国立大学法人京都大学

京都大学複合原子力科学研究所

原子炉設置変更承認申請書（研究用原子炉の変更）

の一部補正について

第1図 基地地震動 (Ss-1 ~ Ss-10) の応答スペクトル

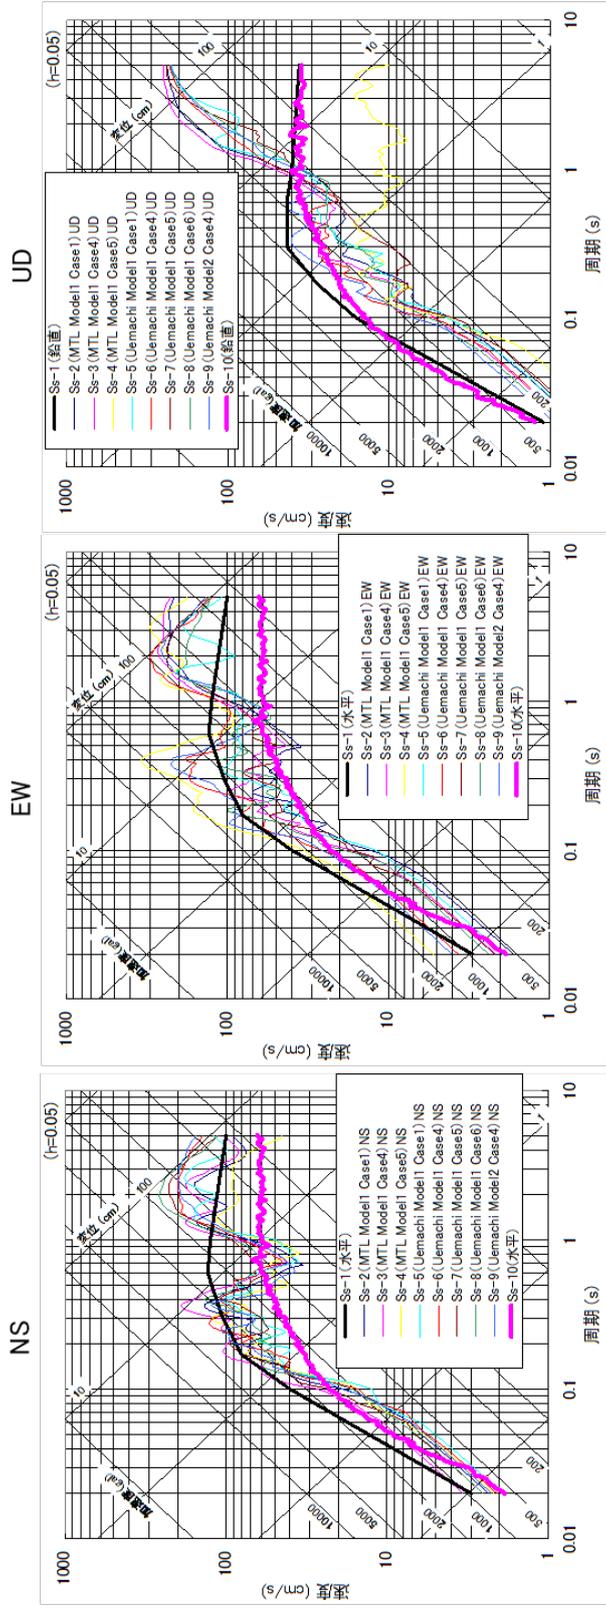
について、以下のとおり「(1)耐震構造」の(V)の記述を変更するとともに、第1図を変更し、第5図を追加する。なお、下線部は変更箇所を示す。

- (v) 基準地震動 S_s は、敷地ごとに震源を特定して策定する地震動及び震源を特定せず策定する地震動について、敷地の解放基盤表面における水平方向及び鉛直方向の地震動として策定する。解放基盤表面は、地盤調査等の結果から、 0.7km/s 以上の S 波速度（約 1.6km/s ）を持つ堅固な岩盤（花崗岩）が十分な拡がりを持っていることが確認されている GL-181m とする。策定した基準地震動 S_s ($S_s-1 \sim S_s-10$) の応答スペクトルを第 1 図に、時刻歴波形を第 2 図～第 5 図に示す。

第 5-1 図 原子力関係組織図

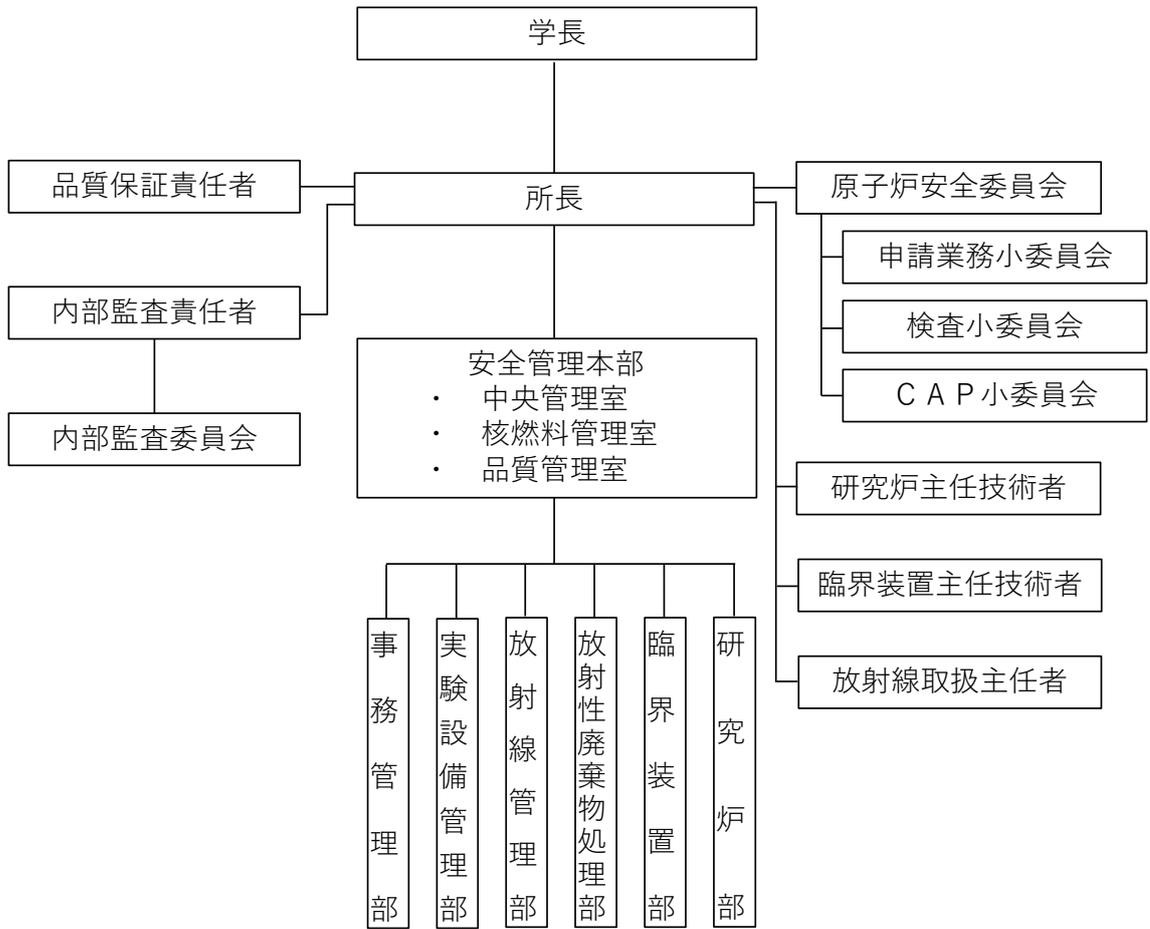
本変更に係る設計及び工事に関する主な業務は、安全管理本部（中央管理室、核燃料管理室、品質管理室）、施設管理 5 部（研究炉部、臨界装置部、放射線管理部、放射性廃棄物処理部、実験設備管理部）及び事務管理部において実施する。安全管理本部及び事務管理部が設計方針の策定に係る業務を、施設管理 5 部が設計及び仕様の策定に係る業務並びに現地工事管理等を実施する。また、本変更に係る品質管理活動の総括業務を品質管理室が実施する。

第 6-4-61 図 基準地震動 Ss-10 の時刻歴波形と応答スペクトル

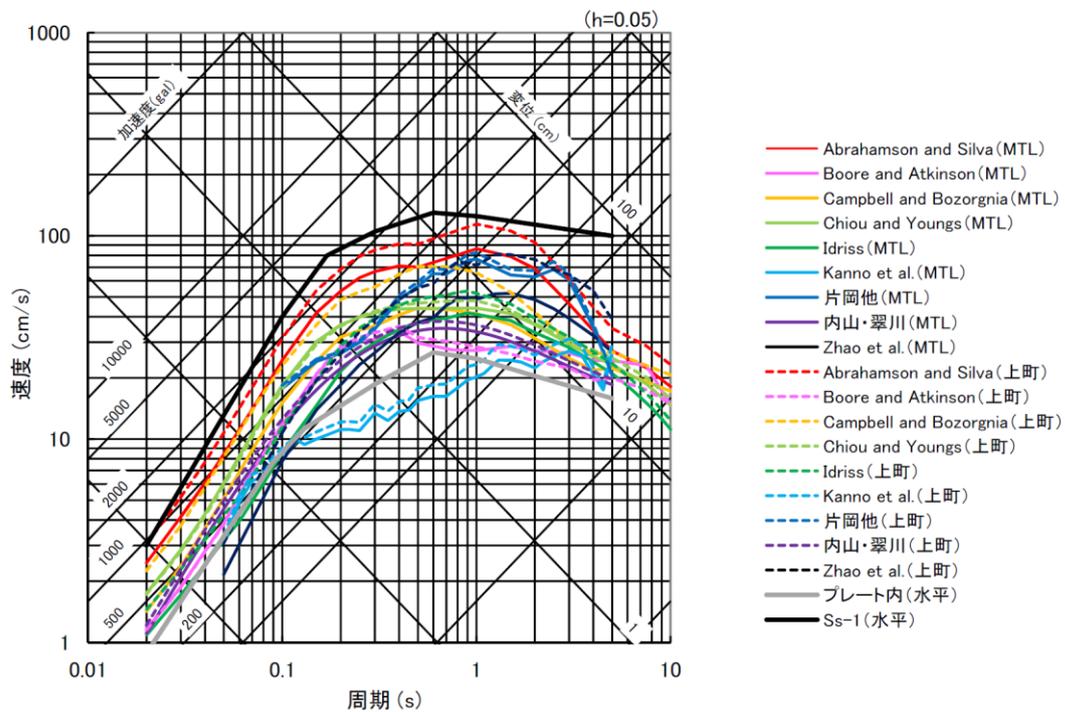
標準応答スペクトルに基づく地震動を評価するための地下構造モデルは、「6-4-5 敷地地盤の振動特性」の「(4)地盤構造モデル」の「(1)一次元速度構造モデル」で示した地盤モデルを用いた。標準応答スペクトルが定義される地震基盤相当面は、S 波速度(V_s)が $V_s=2200\text{m/s}$ 以上であることを踏まえ、第 6-4-5 表の $V_s=2436\text{m/s}$ の花崗岩上面である GL-184m として設定する。標準応答スペクトルに基づく地震動(基準地震動 S_s-10)の時刻歴波形及び応答スペクトルを第 6-4-61 図に示す。

第 6-4-82 図 基準地震動 Ss-10 に基づく入力地震動

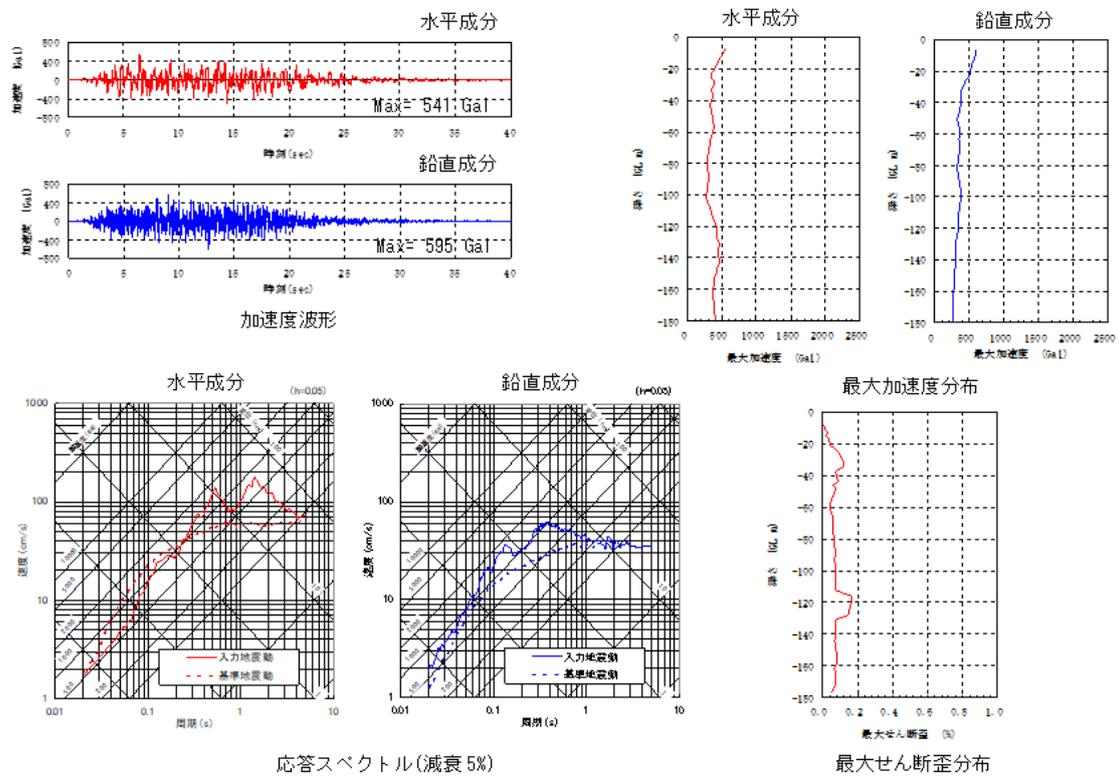
基準地震動 $S_{s-1} \sim S_{s-10}$ に基づく入力地震動を第 6-4-73 図～第 6-4-82 図に示す。 $S_{s-1} \sim S_{s-9}$ までの水平動については時刻歴非線形地震応答解析の結果で、 S_{s-10} については等価線形地震応答解析の結果である。鉛直動はすべて線形地震応答解析結果である。図には、時刻歴加速度波形、応答スペクトル及び最大加速度分布及びせん断ひずみ分布を示す。

第 11-1 図 京都大学複合原子力科学研究所 原子炉施設保安管理組織図

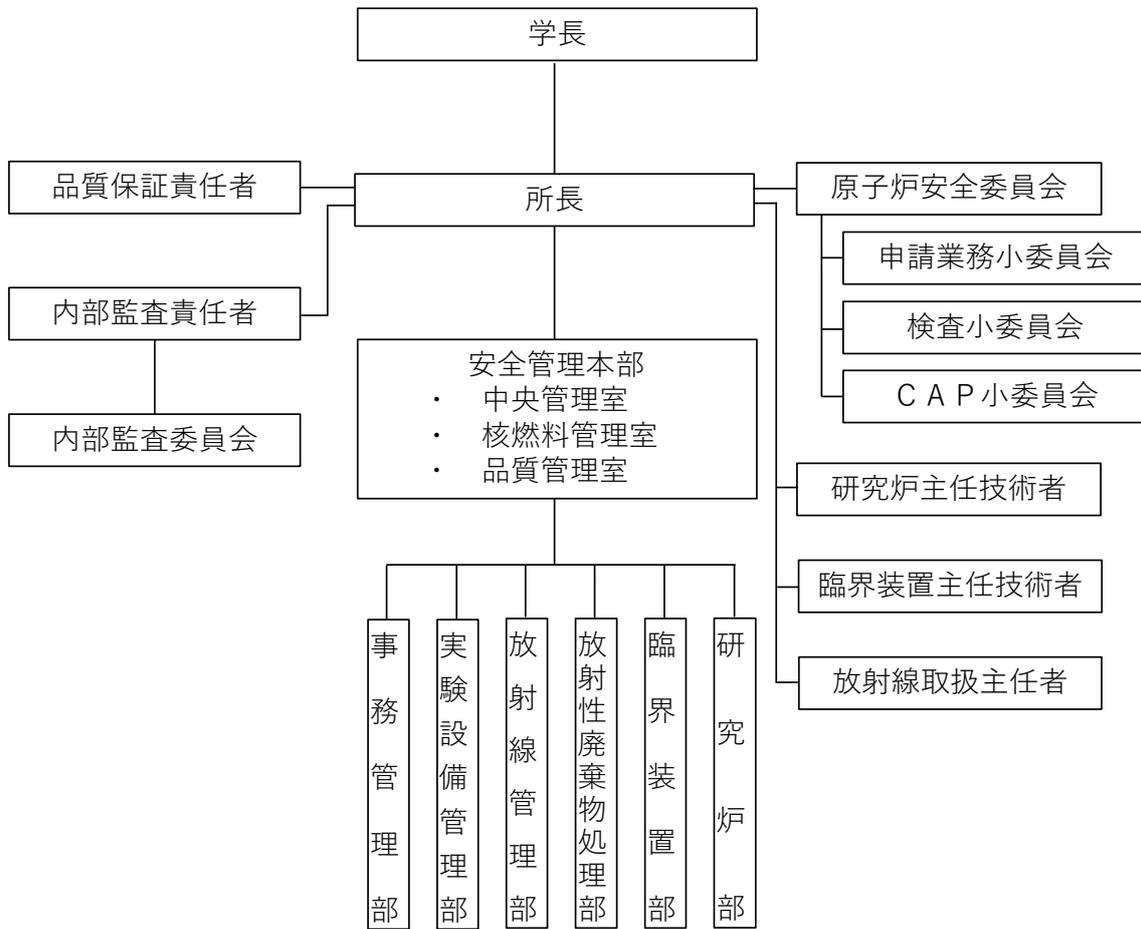
京都大学複合原子力科学研究所(以下「研究所」という。)の原子炉施設における保安活動及び品質マネジメントにおける組織を第11-1図に示す。

原子炉施設における保安活動は、「本文九 試験研究用等原子炉施設の保安のための業務に係る品質管理に必要な体制の整備に関する事項」を踏まえ、原子炉施設保安規定(以下「保安規定」という。)に基づき、研究炉部が研究用原子炉(KUR)の、臨界装置部が臨界実験装置(KUCA)の、放射性廃棄物処理部が放射性廃棄物処理施設の、放射線管理部が放射線管理施設の、実験設備管理部が原子炉施設における実験設備の管理を担当しており、それらに係る設計及び工事、運転及び保守についても各担当部において実施する。なお、事務管理部については原子炉施設の全般的な保全並びにそれらに係る設計及び工事の一部(調達や建屋・インフラに係る業務)を担当する。また、原子炉施設に関する保安活動、品質マネジメント活動等の統括に関する業務は、安全管理本部が担当する。
